**Bürgerinitiative
Vinxel**

Bebauungsplan 50/18

hier: vorläufige Stellungnahme der Bürgerinitiative Vinxel (BI) zu den Planungsunterlagen der SHP Vinxel GmbH, wie sie zur Sitzung des Ausschusses für Stadtentwicklung, Umwelt und Klimaschutz (ASUK) am 8. März 2023 veröffentlicht wurden

Vorläufige Stellungnahme der Bürgerinitiative Vinxel (BI)

Baufeld B

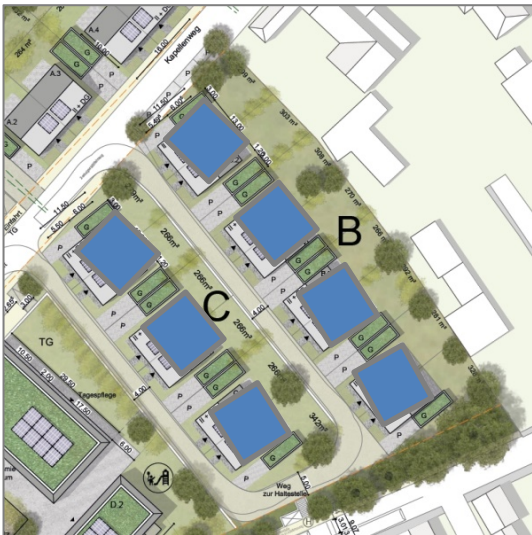
- Grundsätzlich wird hier der Wechsel vom früheren Entwurf hin zu Doppelhäusern begrüßt. Es sollte aber sichergestellt sein, dass ein Einzelhaus nicht als Zweifamilienhaus genutzt wird. Das Dachgeschoss sollte nicht ausgebaut werden können, beispielsweise durch eine flachere Dachneigung von etwa 25°. Dadurch würde auch die Gesamthöhe reduziert, für die östlich wohnenden Nachbarn sicher eine weitere Verbesserung. Es sei auf die gut proportionierten Gebäudetypen bei der „Vinxeler Höhe“ (Drempelhöhe ca. 1,50 m – 1,80m) verwiesen. Die Firsthöhe lässt sich so um ca. 4 m verringern (bei einer Haustiefe von 11,50m). Auch die für das Hobshofgelände gewählte Terrassierung hat in diesem Zusammenhang einen positiven Effekt.

- Weiterhin wird angeregt, die Häuser nicht in gerader Flucht zu erstellen, sondern in einem kleinen Bogen (siehe Skizze). Die Endhäuser würden dann jeweils parallel zur Grundstücksgrenze stehen. Die Monotonie der langen Reihe würde dadurch aufgebrochen, der Ensemblecharakter unterstrichen.
